第5章 計画段階配慮事項ごとに調査、予測及び評価の結果をとりまとめたもの並びに配慮書についての環境保全の見地からの意見の概要及び事業者の見解

5-1 計画段階配慮事項ごとに調査、予測及び評価の結果をとりまとめたもの

表 5-2-3-2(14) 行政機関からの意見と事業者の見解（地方自治体）

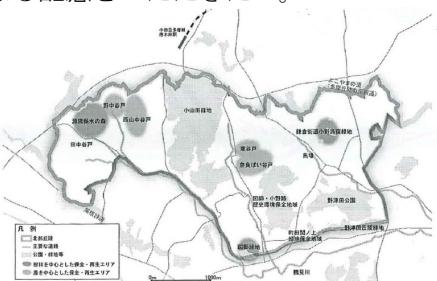
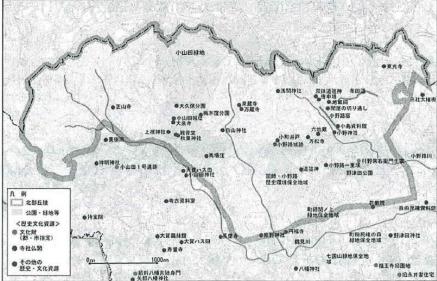
行政機関からの意見	事業者の見解
<p>○ 北部丘陵域には、豊かな自然環境と多くの歴史文化資源があり、環境及び景観に影響が出ないようにしていただきたい。特に、下図-1に示す6箇所のまとまった緑の地区は貴重な地区であるため、影響の無いように更なる配慮をいただきたい。</p>  <p>図-1 6つの重要な緑のまとまり</p>	<p>北部丘陵地域はトンネル構造となるため、環境に及ぼす影響は小さいと考えていますが、やむを得ず立坑を設置する場合には、適切な対処を行います。</p>
<p>【参考】北部丘陵域の歴史・文化資源</p> 	
<p>【参考】北部丘陵域の谷戸の分布</p> 	
<p>(環境配慮書 第6章 6-1)</p> <p>○ 大気質について</p> <p>配慮書表6-1-5のとおり、工事の建設機械・資材運搬等の車両に起因する粉塵・排出ガス、また、供用開始後の車上電源のガスタービン発電装置由來の換気施設からの排出ガスにより、公害発生のおそれがあるため、配慮書6-5に掲げた事項等、公害防止上必要な措置を講じ、関係諸法令を遵守されたい。</p>	<p>今後の環境影響評価手続きの中で調査、予測・評価を行い、必要に応じて粉塵の飛散防止等の保全措置を講じます。なお、車上電源については、ガスタービンによらない誘導集電方式を採用することとしたため排出ガスは発生しません。</p>
<p>○ 騒音について</p> <p>配慮書表6-1-9のとおり、工事の建設機械・資材運搬等の車両に起因する騒音、また、供用開始後の換気施設の稼動騒音により、公害発生のおそれがあるため、配慮書表6-1-10に掲げた事項等、公害防止上必要な措置を講じ、関係諸法令を遵守されたい。</p>	<p>今後の環境影響評価手続きの中で調査、予測・評価を行い、工事中は必要に応じて、防音シートや低騒音型建設機械の使用等の保全措置を講じます。</p>
